DETERMINAZIONE DEL DIRIGENTE SERVIZIO VIA/VINCA 22 ottobre 2024, n. 626

[ID VIP 8239] - Parco agrovoltaico di potenza elettrica complessiva pari a 47,29 MW, da realizzare nel Comune di Ascoli Satriano (FG), località "Pozzo Zingaro".

Proponente: E-Way Finance S.p.a.

ANAGRAFICA	
ID:	8239
Intervento:	Progetto di un impianto agro-fotovoltaico avente potenza pari a 47,29 MW e relative opere di connessione alla RTN nel comune di Ascoli Satriano (FG) in località "Pozzo Zingaro".
Proponente:	E-Way Finance S.p.A.
Tipologia:	V.I.A.: <i>D.lgs. 152/2006 -Allegato II comma 2</i>
Comuni:	Ascoli Satriano (FG), Deliceto (FG)
Layout su IGM, CTR e Ortofoto

Figura 1 – Area impianto con attraversamenti reticoli idrografici

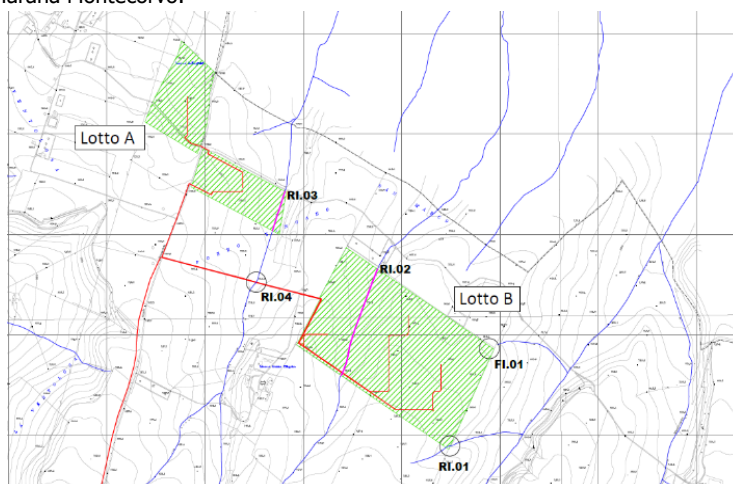
Le aree interessate dall'installazione del campo fotovoltaico e annesse opere interferiscono con alcuni corsi d'acqua del reticolo idrografico: il lotto A è attraversato trasversalmente, nella zona orientale, da un corso d'acqua privo di denominazione, il quale confluisce nel Canale Biasifiocco dalla sinistra idraulica; il lotto B è

Figura 2 – Elettrodotta di connessione con attraversamenti reticoli idrografici

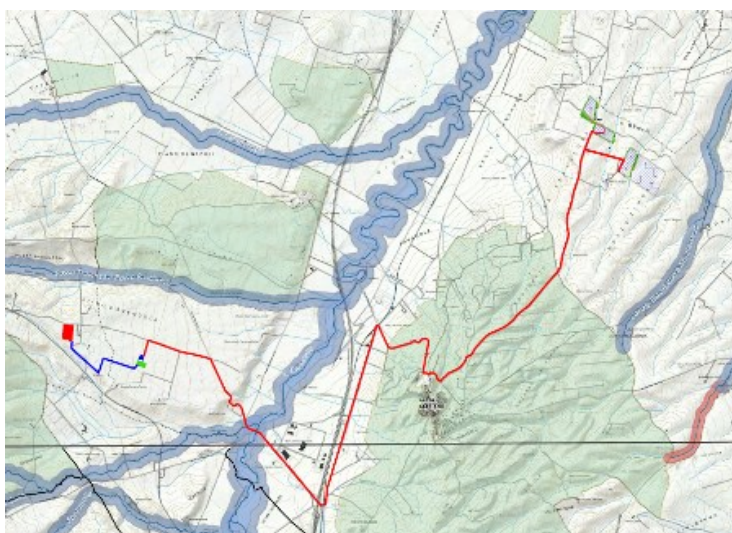
L'area dell'impianto proposto non rientra nelle aree non idonee ai sensi del regolamento regionale n. 24 del 2010. L'elettrodotto di connessione attraversa Tratturi con buffer di 100 metri, PAI – Pericolosità idraulica, PUTT/p – ATE B, Segnalazione Carta dei Beni con buffer di 100 metri, Connessioni, Versanti. L'elettrodotto di connessione attraversa il Regio Tratturello Cervaro Candela Sant'Agata e Regio Tratturello Foggia – Ascoli – Lavello di classe A.

Figura 4 – Disposizione delle aree rispetto agli altri impianti a fonte rinnovabile

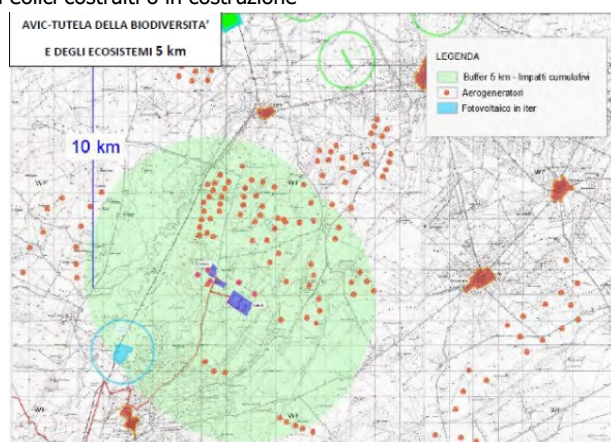
- **non** è interessata da impianti della stessa fonte (lett. a); in prossimità dell'impianto sono presenti numerosi impianti eolici costruiti o in costruzione

Figura 5 – Disposizione delle aree rispetto a cave e miniere

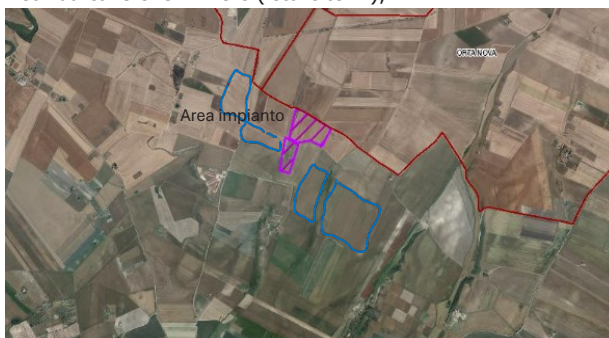
- **non** ricade in un sito oggetto di bonifica (lett.b);
- **non** interessa cave o miniere (lett.c);
- **non** è nella disponibilità di gestori di infrastrutture ferroviarie, autostradali (lett. c bis) società di gestione aeroportuale all'interno dei sedimi aeroportuali, (lett.c bis 1);
- **non** ricade entro 500 metri da zone a destinazione industriale, artigianale e commerciale (lett. c ter 1);
- **non** ricade entro 500 metri da siti di interesse nazionale (lett. c ter 1);
- **ricade** entro 500 metri da cave e le miniere (lett. c ter 1);

Figura 7 – Ubicazione dell'impianto rispetto alle aree protette

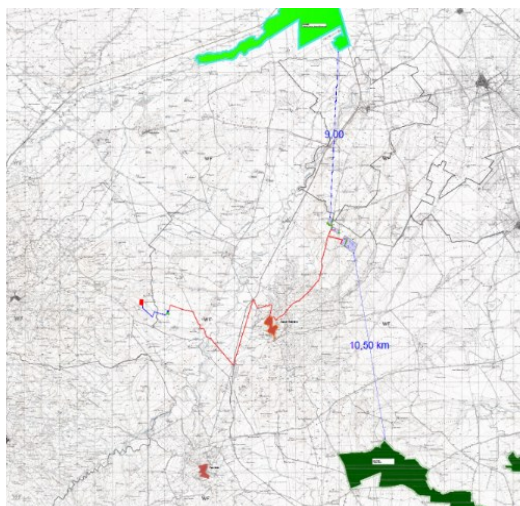
L'area di impianto dista circa 10 Km da Siti a valenza naturalistica: IT9110032 - Valle del Cervaro, Bosco dell'Incoronata, IT9120011 - Valle Ofanto - Lago di Capaciotti.

Figura 8 – Disposizione tracker

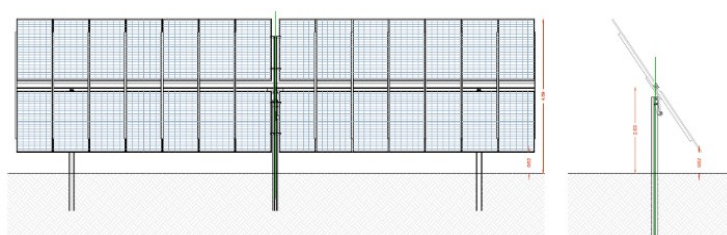
Dagli elaborati grafici si evince che l'altezza massima dei moduli da terra misurata rispetto al bordo inferiore del modulo è pari a 0,62 m.

Parametro C: requisito rispettato.
